隨時監査（工事監査）結果報告書

高砂市監査委員

阿弥陀こども園建設（建築）工事

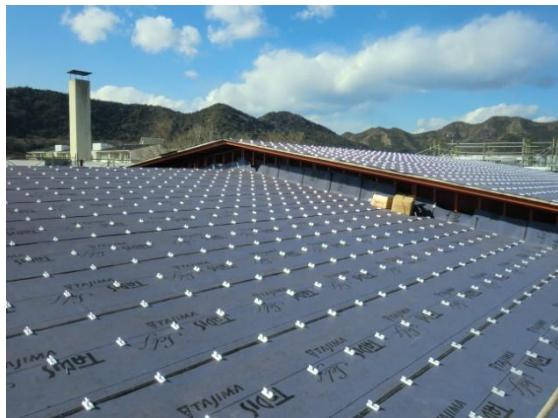
品質、工程、安全・衛生管理について、大きな問題は見られない。

現場調査で気付いた点を以下に記す。

- (1) 建築基準法による確認済票、建設業許可票、労災保険関係成立票、施工体系図、建退共制度の適用標識、緊急連絡体制図等は、仮囲い外面の公衆の見やすい位置に掲示されている。
- (2) 騒音計、振動計を敷地境界近くに設置しているが、デジタル表示はされていなかった（特定建設作業に係る規制基準値（騒音 85db、振動 75db））。作業場の内外から騒音、振動レベルの大きさを識別できるようにデジタル表示装置を設置することが望ましい。
- (3) 内部作業空間の明るさ確保、空気清浄確保、残材撤去片付、安全通路に危険注意表示等について、再確認されたい。
- (4) 今後は各種工事が輻輳するので、より一層の品質と安全を確保して施工されたい。
- (5) 工事完了時に請負業者の社内検査を実施し、工事監理者・監督員検査、行政検査、検査員検査を受検し、高品質な施設の完成引渡しを期待したい。
